**AVIS RELATIF À LA PROTECTION
CONTRE LES EVENTUELS EFFETS NOCIFS ET NUISANCES
PROVOQUÉS PAR LES RAYONNEMENTS NON IONISANTS
GÉNÉRÉS PAR DES ANTENNES ÉMETTRICES STATIONNAIRES**

Commune : VIRTON - Exploitant : ORANGE

Référence exploitant : 199R1_1/ 32199R1_1/ 42199R1_1/ 52199R1_1

Rapport n° 835 / 2025

Figure 1 : Vue en plan des lieux de séjour et des points de contrôle

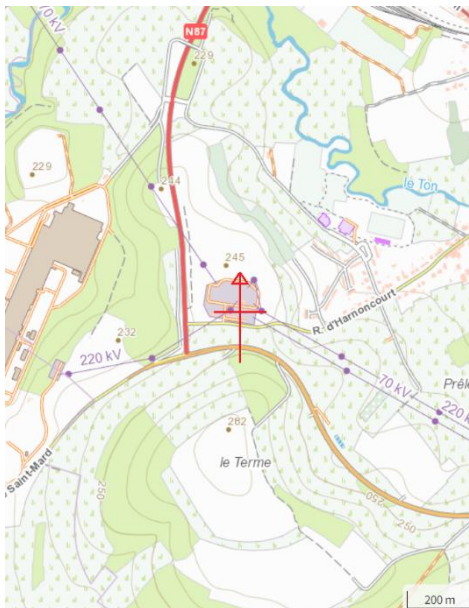
Les fréquences d'émission, la puissance rayonnée par chacune des antennes et leur gain permettent de déterminer le rayon de la zone à analyser. Tout dépassement de la limite par installation est exclu en dehors de cette zone. Le tableau 2 reprend les 35 LS² pour lesquels l'indice d'exposition est le plus élevé. Les différentes colonnes indiquent :

- le numéro du point de contrôle repris sur un des plans de la figure 1;
- le numéro du LS dans lequel se trouve le point de contrôle de la 1^{ère} colonne ;
- l'atténuation d'obstacle prise en compte pour le calcul de l'indice d'exposition dans le LS ;
- le résultat du calcul de l'indice d'exposition.

N° point de contrôle	LS	Atténuation (dB)	Indice d'exposition relatif à la limite par installation IE_i
5	LS5	3,0	0,066
6	LS6	3,0	0,051
4	LS4	3,0	0,025
3	LS3	3,0	0,018
7	LS7	3,0	0,017
8	LS7	3,0	0,011
1	LS1	3,0	0,003
2	LS1	3,0	0,002

En ce qui concerne les antennes de l'installation mentionnées dans le tableau 1, la distance maximale à laquelle la limite pourrait être atteinte, à l'extérieur, est égale à 98,7 m. S'il n'y a pas de LS à une distance inférieure, les antennes respectent forcément la limite d'immission.

Dans le cas des LS situés à l'intérieur des bâtiments, une atténuation d'obstacle est prise en compte et il en résulte que la distance maximale à laquelle la limite pourrait être atteinte se réduit à 71,5 m.

Figure 2 : Vue en plan des installations d'antennes dans un rayon de 300 mètres autour de l'installation faisant l'objet de la demande d'avis

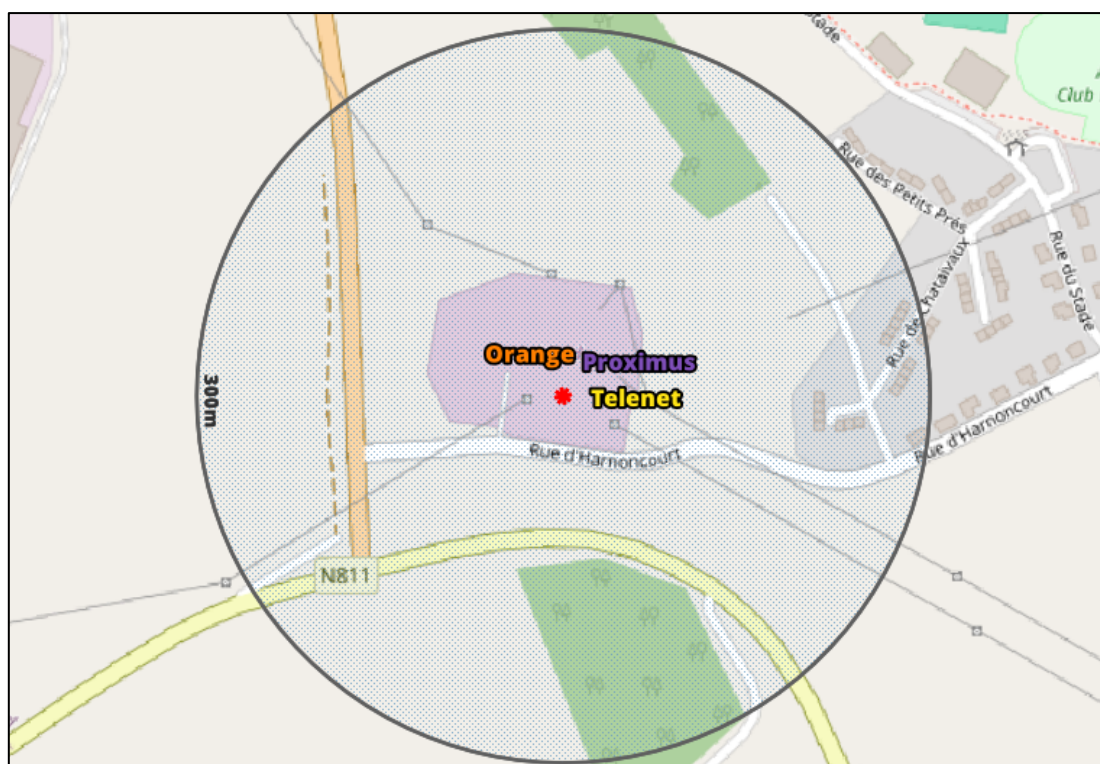
Le plan en projection verticale de la figure 2 indique la localisation des installations d'antennes émettrices stationnaires visées par le décret et situées dans un rayon de 300 mètres autour de l'installation référencée dans le paragraphe 2 et localisée au centre du cercle. Les données de localisation de ces antennes et les avis correspondant sont accessibles via le cadastre en ligne des antennes émettrices stationnaires⁸. Les installations prises en compte dans l'évaluation du respect de la limite cumulative sont les installations d'antennes émettrices déclarées en service par l'exploitant à la date du présent avis, à l'exception de l'installation référencée dans le paragraphe 2 et éventuellement d'autres installations ayant fait l'objet d'une demande d'avis à la même date et qui sont situées à l'intérieur de la zone de 300 mètres de rayon.

- a) il y a au plus 4 installations d'antennes émettrices stationnaires présentes dans la zone d'évaluation de 300 mètres de rayon représentée dans la figure 2, y inclus l'installation référencée dans le paragraphe 2 : la limite cumulative définie à l'article 4, §2 du décret est nécessairement respectée dans les lieux de séjour à l'intérieur de la zone d'évaluation de 300 mètres de rayon ;

- b) il y a exactement 5 installations d'antennes émettrices stationnaires présentes dans la zone d'évaluation de 300 mètres de rayon représentée dans la figure 2, y inclus l'installation référencée dans le paragraphe 2 et il existe, pour 3 ou 4 de ces installations, un avis attestant le respect de la limite abrogée de 3 V/m : la limite cumulative définie à l'article 4, §2 du décret est nécessairement respectée dans les lieux de séjour à l'intérieur de la zone d'évaluation de 300 mètres de rayon ;

- c) dans tous les autres cas, il a été vérifié que la limite cumulative définie à l'article 4, §2 du décret n'est pas dépassée dans les lieux de séjour sur base du nombre d'installations localisées dans la zone d'évaluation de 300 mètres de rayon représentée dans la figure 2, de leur localisation ainsi que des données inscrites dans la figure 1 et au paragraphe 4 du présent avis et dans les avis attestant le respect de la limite par installation ou de la limite abrogée de 3 V/m relatifs aux autres installations reprises dans la figure 2.

Compte tenu des considérations ci-dessus, il apparaît que l'intensité du rayonnement électromagnétique généré, dans les lieux de séjour situés dans un rayon de 300 mètres autour de l'installation référencée dans le paragraphe 2, par l'ensemble des antennes émettrices stationnaires de l'ensemble des exploitants du même site d'antennes émettrices stationnaires respecte la limite fixée à l'article 4, § 2 du décret.
